Mission régionale d'autorité environnementale

**Avis en date du 8 novembre 2019  
de la Mission régionale d'autorité environnementale d'Île-de-France  
sur le projet de campus Condorcet situé à Paris 18<sup>e</sup> et Aubervilliers  
(Seine-Saint-Denis)**

Illustration 4 : Niveau d'isolement acoustique des locaux les plus impactés par les nuisances sonores du site de la Chapelle du projet Campus Condorcet (EI, vol.3, p.138)

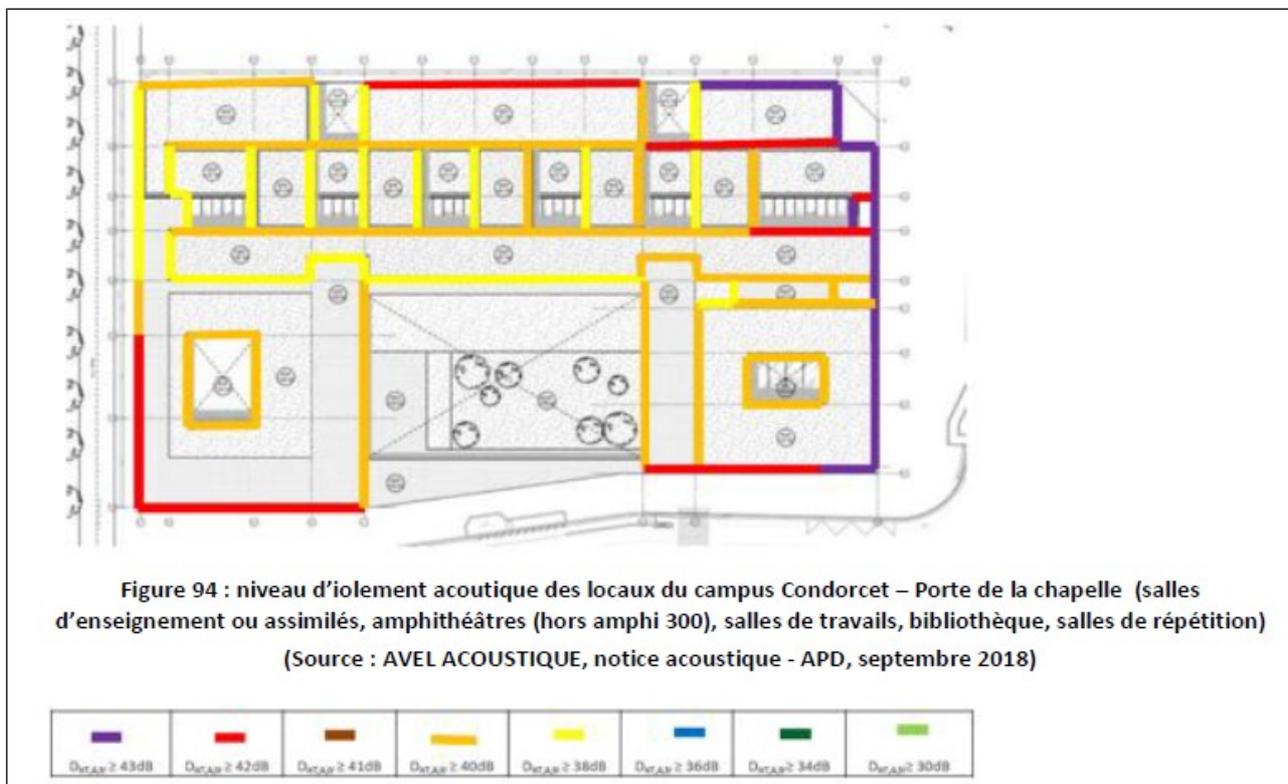
Le site ne présente aucune zone calme même la nuit, où les émissions sonores sont toujours au minimum de 55 dB(A).

L'étude d'impact prévoit des mesures d'évitement et de réduction du bruit, à la fois pour limiter l'impact de l'environnement sonore au sein du bâtiment d'enseignement et pour limiter les nuisances dues à la diffusion de musique amplifiée prévue dans l'amphithéâtre situé au nord est du bâtiment, se référant ainsi aux réglementations spécifiques<sup>10</sup>.
